VHF/UHF/SHF-Messplatz nach DJ8ES

UKW-Berichte Heft 1/1995: Seite 13-20, Centronicsansteuerung UKW-Berichte Heft 2/1995: Seite 87-95, Diodendetektor, A/D-Wandler UKW-Berichte Heft 3/1995: Seite 145-151, Synthesizer UKW-Berichte Heft 4/1995: Seite 222-235, Konzept, Interface, Synthesizer, Mischer/LO, PIN-Regler UKW-Berichte Heft 1/1996: Seite 3-16, Diodendetektor, A/D-Wandler, Direktmischer, Netzteil, Software, Kalibrierung UKW-Berichte Heft 2/1996: Erster Korrekturartikel auf Seite 128 UKW-Berichte Heft 3/1996: Zweiter Korrekturartikel auf den Seiten 187-189

Interfacekarte :

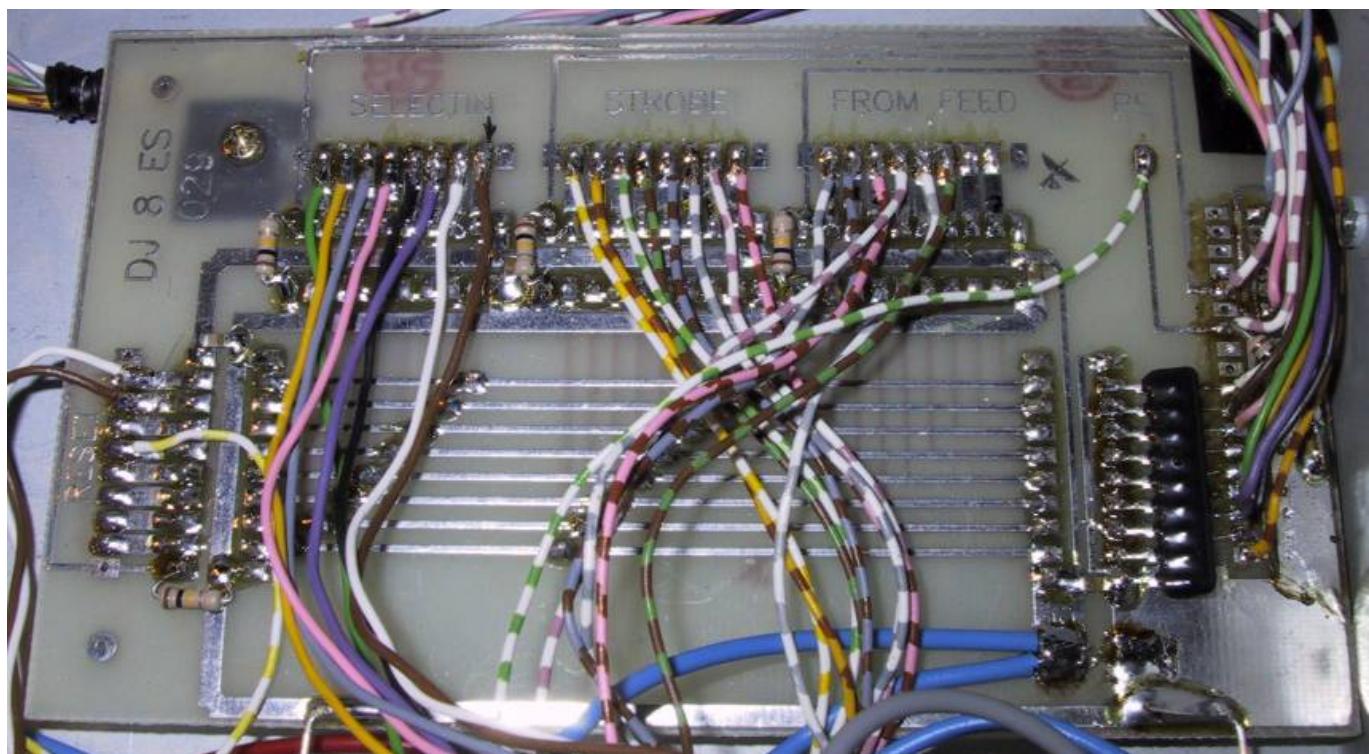
Bei nicht angeschlossenem PC kommt es durch HF zum ungewollten Schalten von Relais. Abhilfe schaffen Widerstände mit 100k an Strobe, Auto Feed, Reset, Sel In und PE nach Masse. Der Datenbus D0..D7 kann mit einem Widerstandsnetzwerk aus 8 Widerständen nach Masse abgeschlossen werden.

VCO mit PLL:

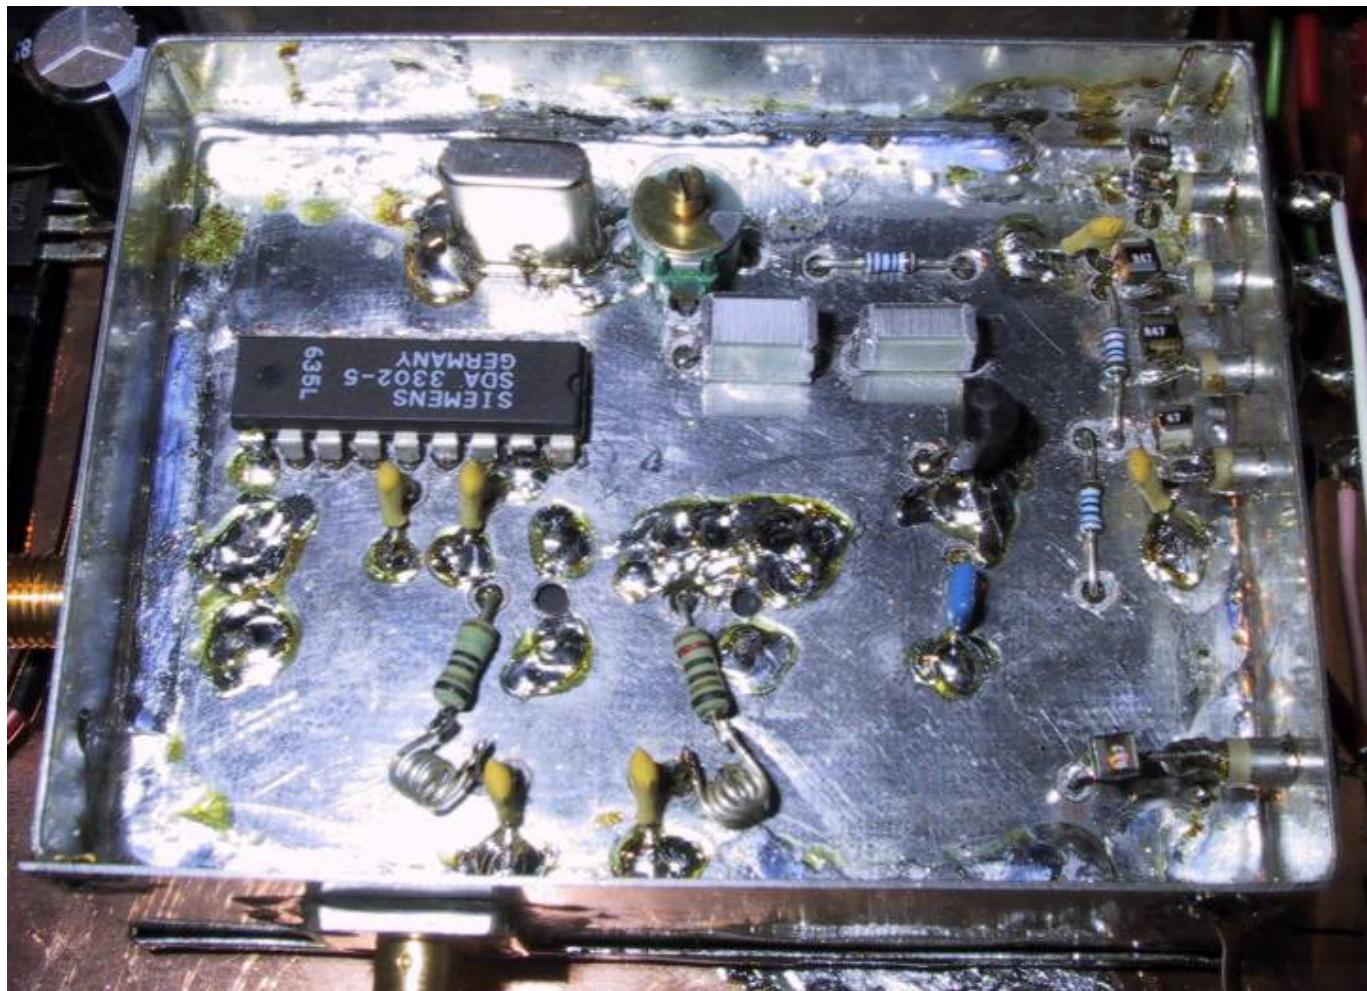
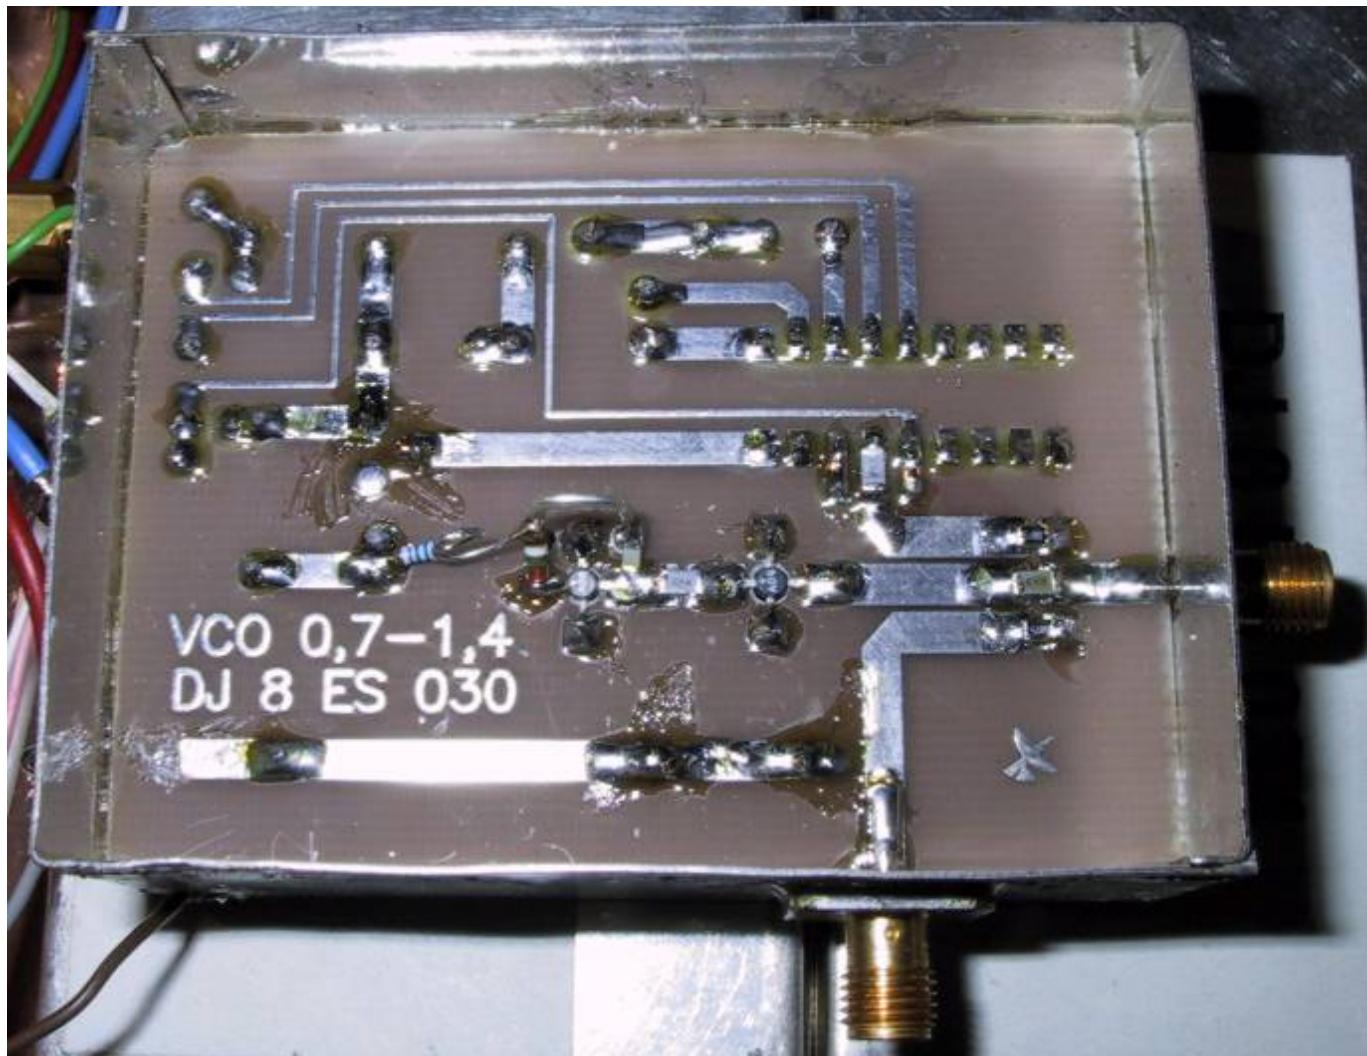
- * Im Bestückungsplan ist der Transistor BC549C um 180Grad gedreht eingezeichnet. * Im HF-Teil die SMD-Widerstände mit der Beschriftungsseite zur Leiterbahn hin einlöten. * IC-Pin 1 über 1,5 MOhm nach Masse legen, dann arbeitet die Schaltung stabiler * Die beiden BB621-Dioden sind in der Platine versenkt und werden bündig mit der Masse auf der Unterseite verlötet. * Der Transistor zum einregeln der Abstimmspannung BC549C ist nur bis 30V gespect. Austausch durch einen 45V-Typ z.B. BC547C. * Damit aus dem Oszillator nicht unnötig viel Leistung über den 100nF-Ko nach Masse geleitet wird, kann an dem Widerstandsende zum L hin eine kleine Induktivität durch ein paar Windungen eingefügt werden.

Mischer / LO :

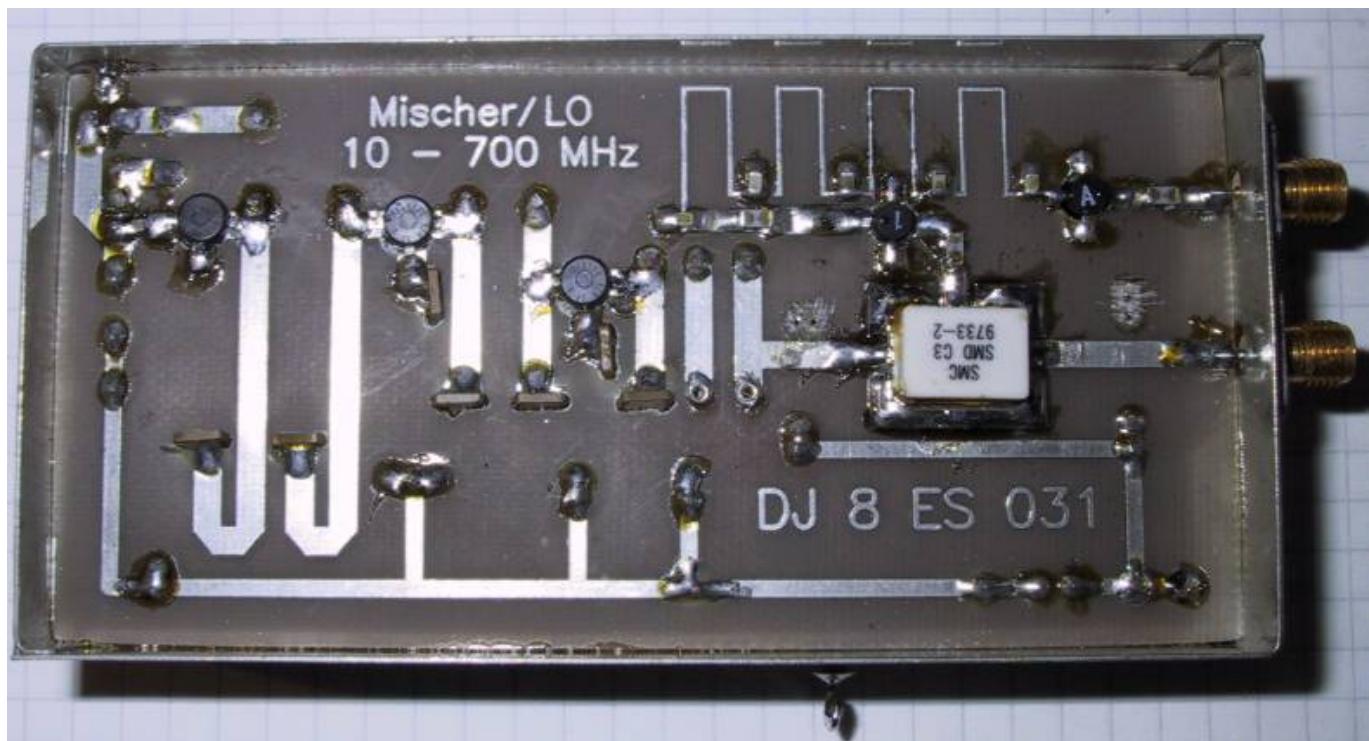
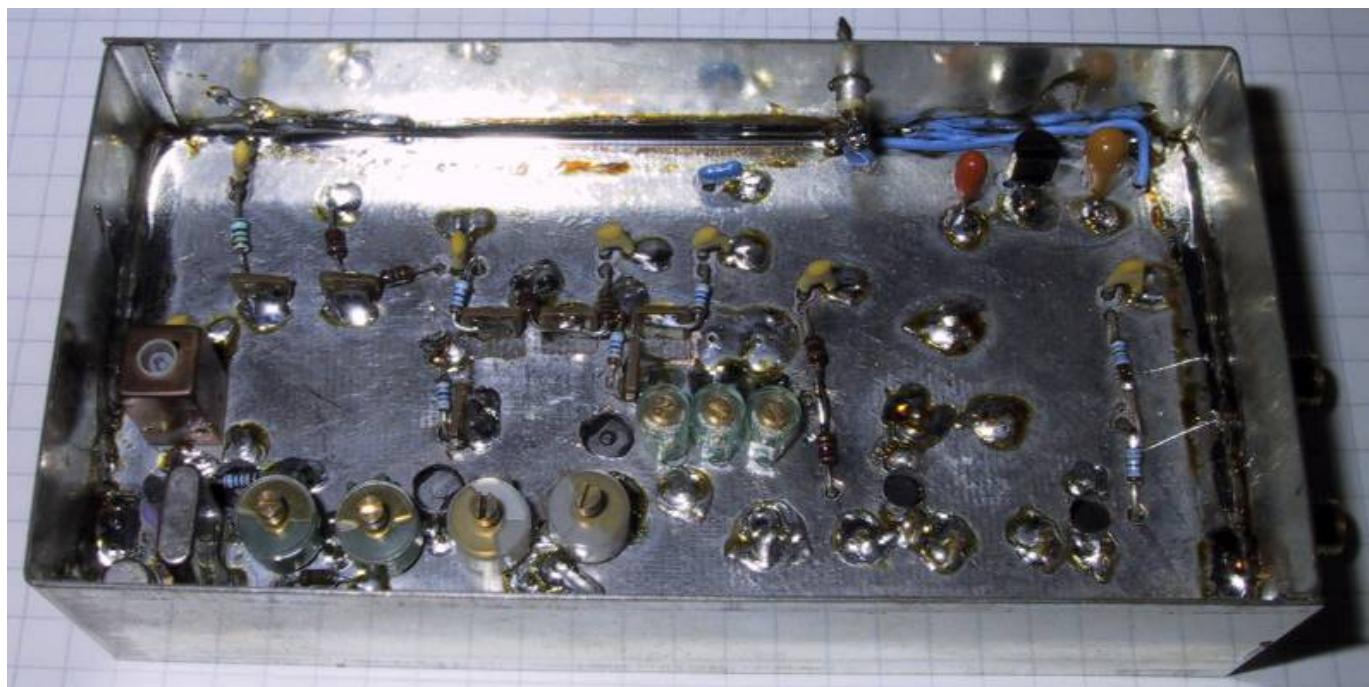
- * Der 100nF Kondensator hat im Layout keine Bohrung. * Stabi 78L09 ist auf der Platine falsch gezeichnet. * BFR90 liegt in der Platine, es müssen größere Löcher gebohrt werden.

PIN-Dioden-Regler :

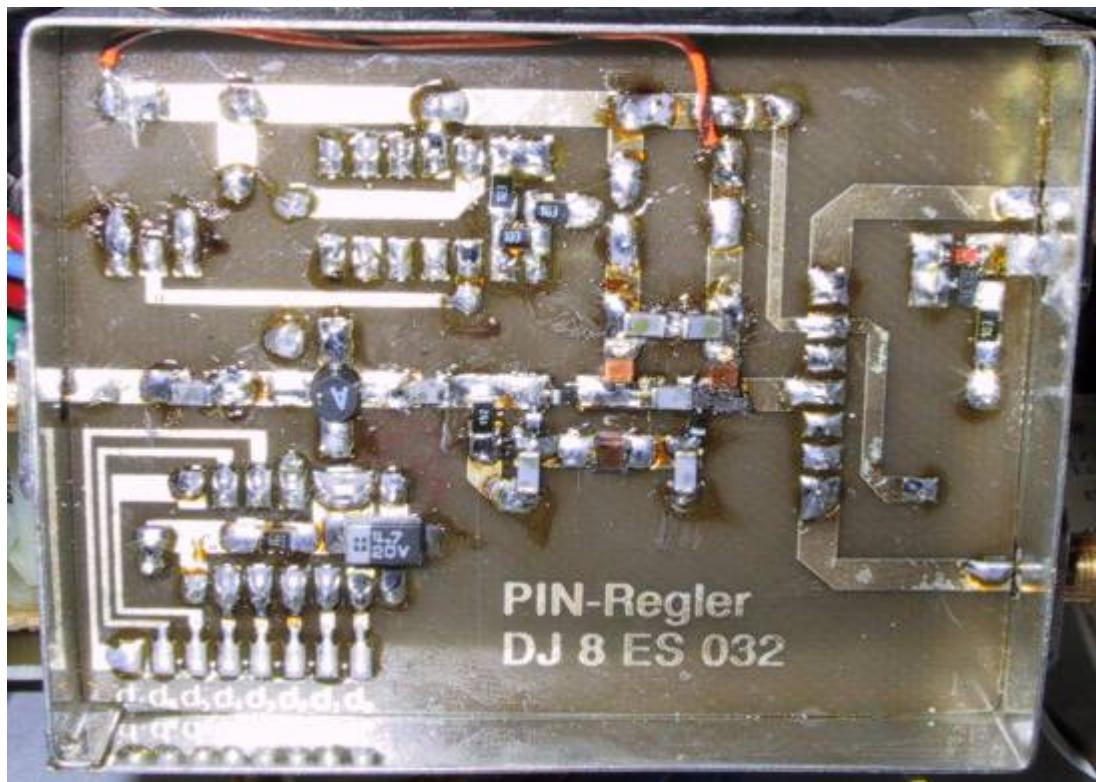
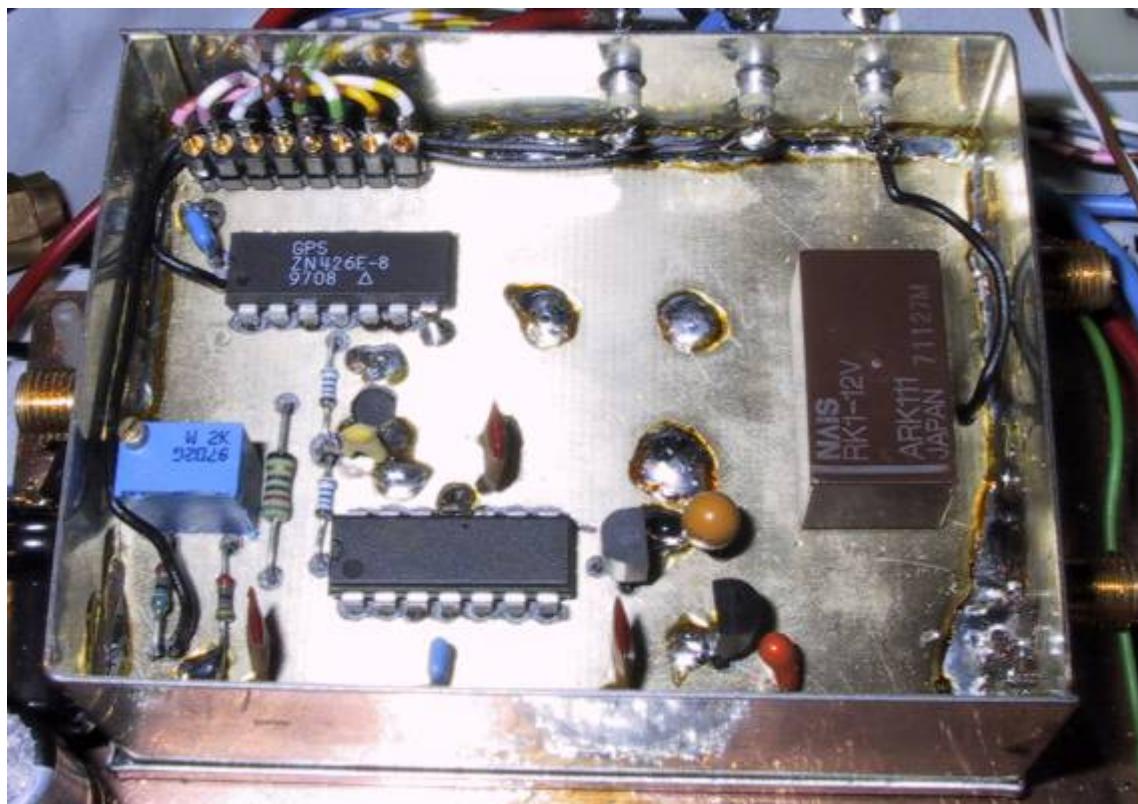
- * Kleine Versorgungsschwankungen wirken sich massiv auf die eingestellte Dämpfung aus. Referenzeinstellung am 2k-Zehnerwendel-Poti ändern: 10k auf 5k6, 4k7 bleibt, 2k-Poti bleibt, Versorgung des 10K-Widerstandes nicht aus den 12V extern sondern aus den geregelten 9V des 78L09. * D0..D7 sind im Bestückungsplan vertauscht. * Der SMD-Widerstand auf der HF-Leitung am PIN-Regler von 150Ohm im Schaltplan ist falsch, muss 1k5 heissen. * Die Datenleitungen sollten über

InF-Dukos abgeblockt werden.

AD-Wandler:

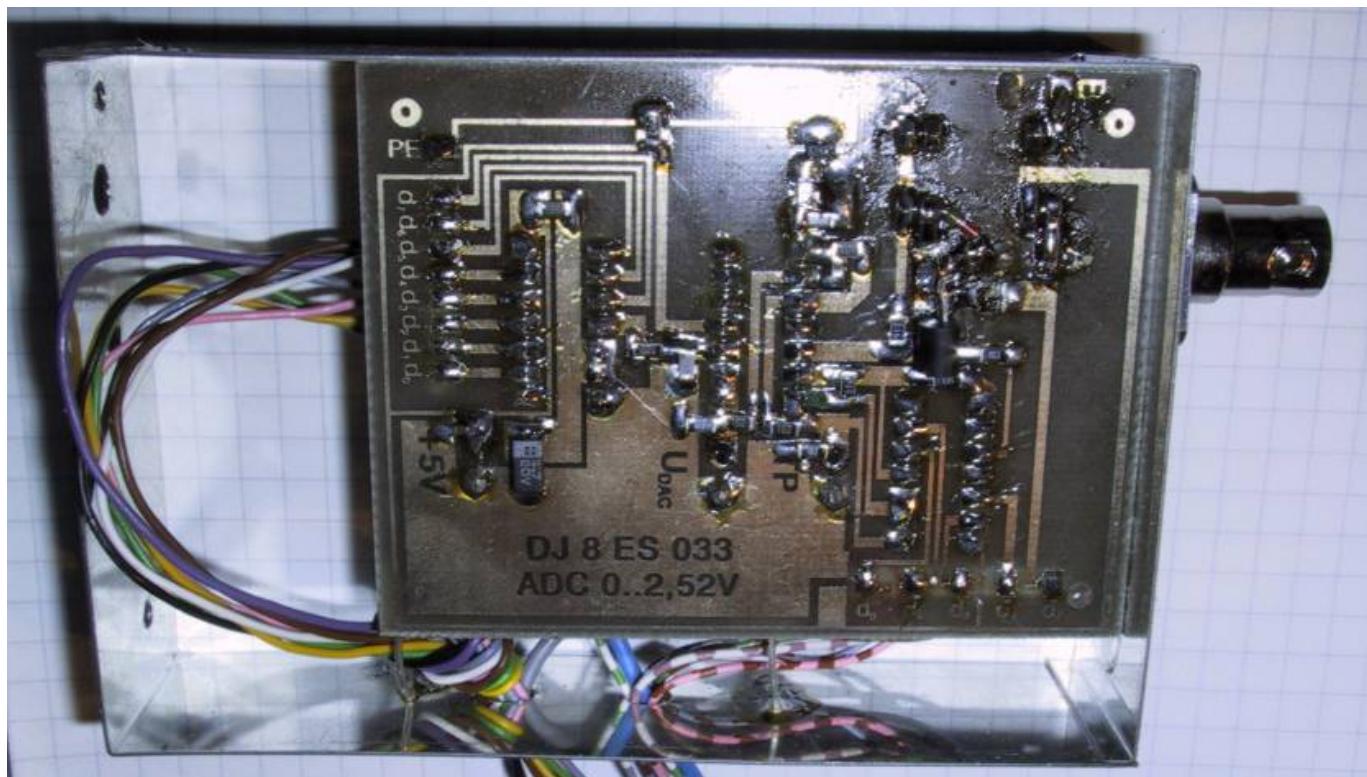
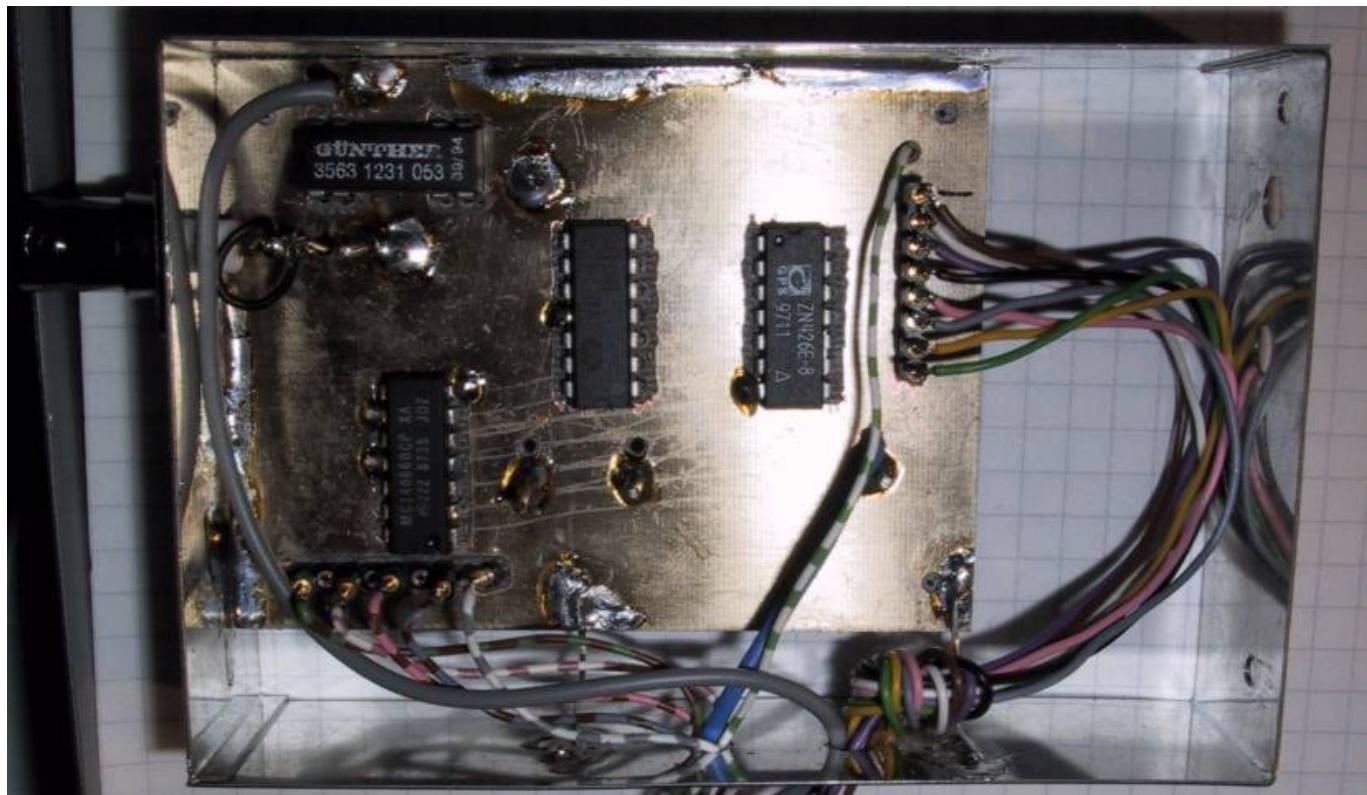
* Spannungsversorgung des Relais ist mit 12V angegeben, 5 V ist korrekt.
